池州市人民政府

池政秘〔2021〕135号

池州市人民政府关于省安委办挂牌督办池州市 3项重大安全隐患销号的请示

国家矿山安全监察局督查池州市非煤矿山安全生产工作发现 3 项重大安全隐患整改情况

图为 CD4 便携式气体检测报警仪（10 台）

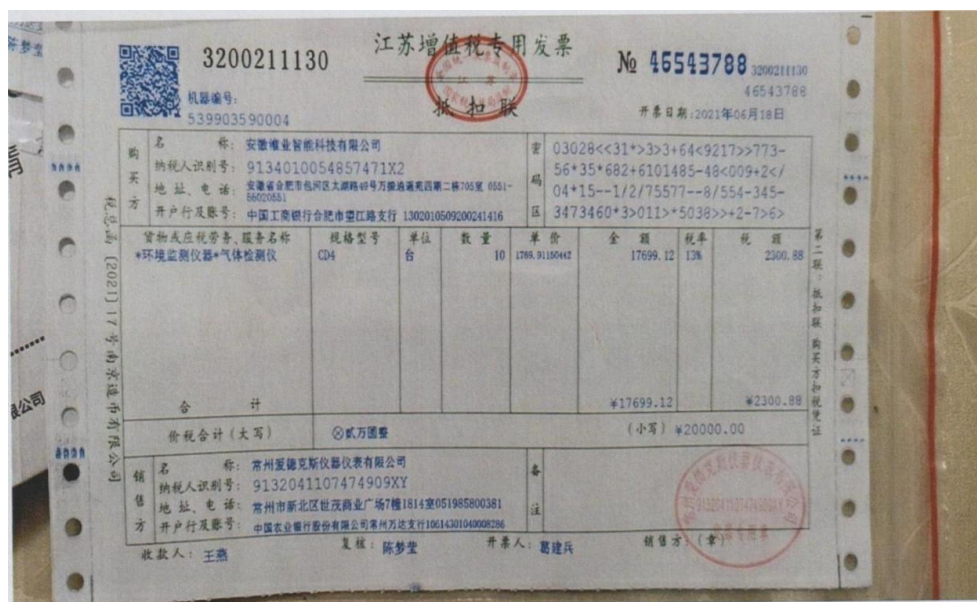
一、安徽圣马矿业有限公司安子山铜多金属矿配备的便携式气体检测报警仪没有 NO₂ 检测功能，不符合规程要求，且主水泵房 2 名排水工未按规定携带便携式气体检测报警仪。

1. 已购置 10 台 CD4 型多参数便携式气体检测报警仪，检测参数包含 NO₂、CO、H₂S、O₂ 四种，且具有矿用安全标志。

2. 制定便携式气体检测报警仪使用与管理规定，明确井下作业配备便携式气体检测报警仪的要求。

3. 主水泵房排水工已按要求携带了气体检测报警仪。

整改完成时间及投入资金：2021 年 6 月 18 日完成整改，投入资金 2 万元。
